dossier n° PC 058 072 21 N0001

demandeur : **SOLEIL ELEMENTS 10**, représenté
par **Monsieur CICHOSTEPSKI Pierre-Alexandre**
pour : **l'installation d'une centrale photovoltaïque
flottante sur la commune de Chevenon.**

**ARRÊTÉ
accordant un permis de construire
au nom de l'État**

Objet : PC 058 072 21 N0001 – SOLEIL ELEMENTS 10 – Installation d'une centrale photovoltaïque flottante – CHEVENON
Réf : BCPR 2022/ 208
PJ : Avis du 09/11/2022 et du 22/11/2022 du CEREMA sur les études techniques

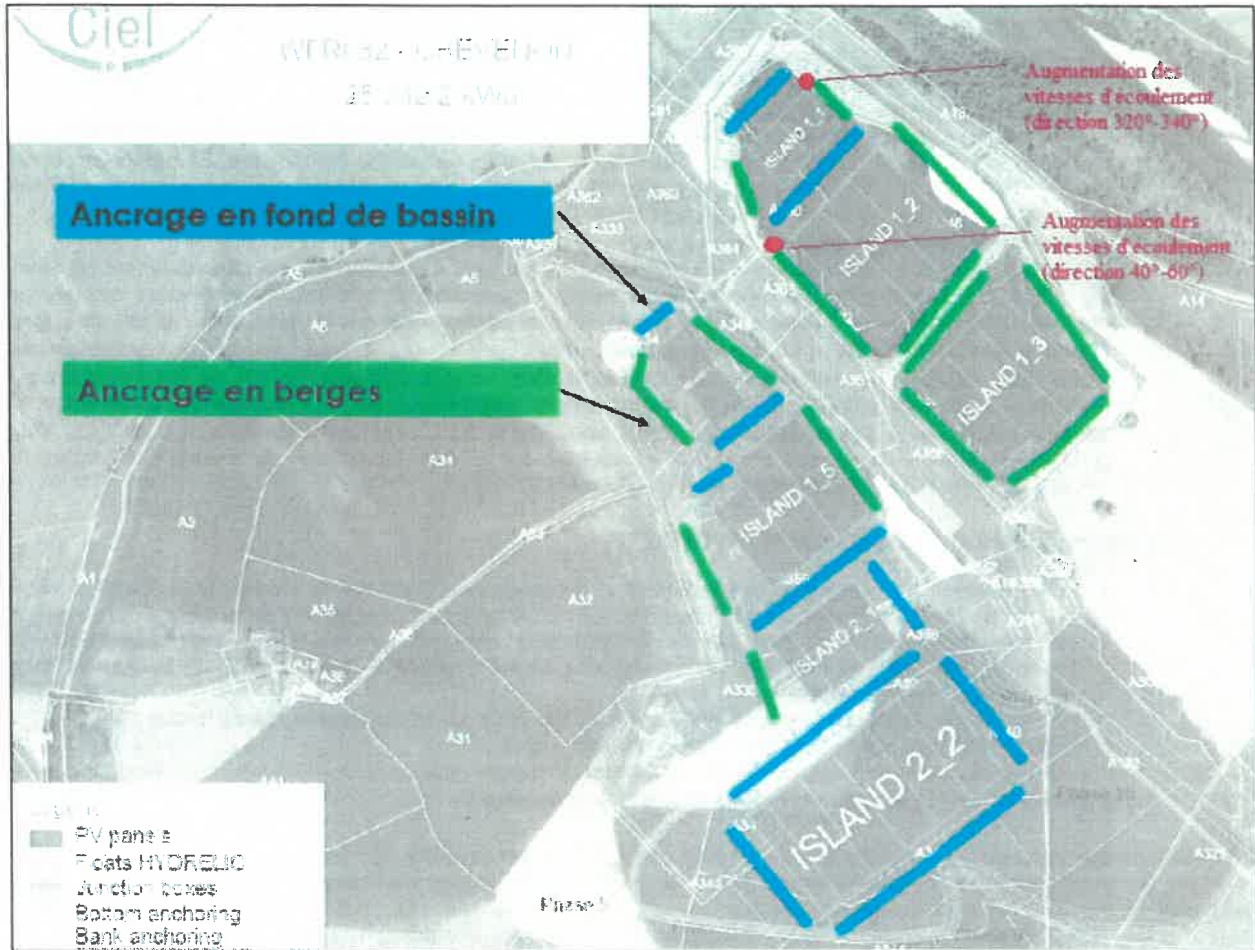
- La modification apportée au projet au niveau de l'îlot 1 a fait l'objet de modélisations complémentaires, visant à analyser finement l'impact de cette modification sur les vitesses d'écoulement. Dans la majorité des cas, cette modification a eu une incidence très limitée sur le champ des vitesses. Dans 2 cas particuliers, elle a conduit à augmenter sensiblement les valeurs des vitesses dans 2 directions. **Le dimensionnement préalablement établi reste donc a priori valable, sous réserve d'imposer aux deux lieux identifiés (îlots 1_1 et 1_2) des ancrages en fond de bassin (et non sur les berges). Or, cela ne semble pas être le cas, comme précisé sur la figure n°1 ci-dessous (issue de l'annexe 19 de l'étude d'impact), où les deux zones apparaissent à proximité d'ancrages positionnés en berges. Si tel est le cas, le dimensionnement devra être revu en prenant en compte les nouvelles vitesses d'écoulement induites par la modification d'implantation du projet. Cette préconisation nous semble nécessaire dans la mesure où les coefficients de rugosité choisis pour le modèle hydraulique sont relativement importants (Coefficients de Strickler faibles), donc pénalisants pour l'impact sur les lignes d'eau, mais qui peuvent en revanche donner des valeurs de vitesses un peu plus faibles, pouvant induire un dimensionnement moindre.**

On regrettera également que le bureau d'étude n'ait pas fourni les cartographies des vitesses d'écoulement sur l'ensemble de la gravière et de ses futures extensions, permettant d'analyser et comparer les différentes phases d'exploitation entre elles.

Les compléments apportés à l'étude hydraulique de 2021 répondent globalement aux interrogations suscitées par le projet d'extension de la gravière sur 30 ans. L'étude a démontré que le futur projet d'installation photovoltaïque répondait aux prescriptions imposées par le PPRI, aussi bien dans la configuration actuelle du site que lors des futures phases d'exploitation de la gravière, sous réserve cependant du respect des préconisations d'Hydrétudes, consistant à prévoir des ancrages en fond de bassin dans les zones où il a été constaté des augmentations des vitesses d'écoulement suite aux dernières modifications. En cas d'impossibilité, le dimensionnement des ancrages sur les zones identifiées devra être revu.
